HKS GT SUPERCHARGER

For TOYOTA 86/SCION FR-S and SUBARU BRZ -Ver.3- VERSION UP KIT to GT S/C SYSTEM FR-S

КОМПЛЕКТ МОДЕРНИЗАЦИИ НАГНЕТАТЕЛЯ GT SUPERCHARGER ZN6/ZC6 FA20

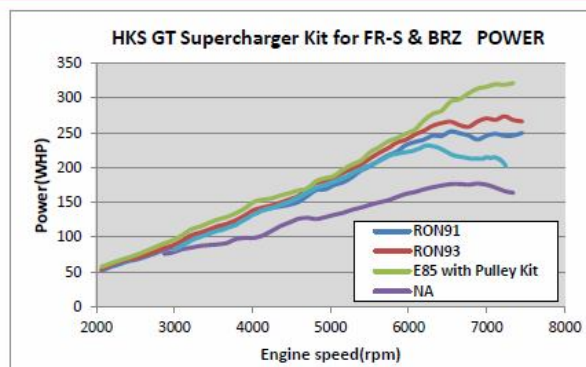
- Обновлена конструкция следующих частей:

Всасывающий патрубок: укупнен диаметр соединения компрессора.

Шкив: Увеличен диаметр с целью оптимизации под бензин RON 91

3,54 дюйма (8,99 см) ⇒ 4,33 дюйма (11 см)

Кронштейн нагнетателя: схема расположения компонентов нагнетателя несколько видоизменена в связи с увеличенным диаметром шкива.
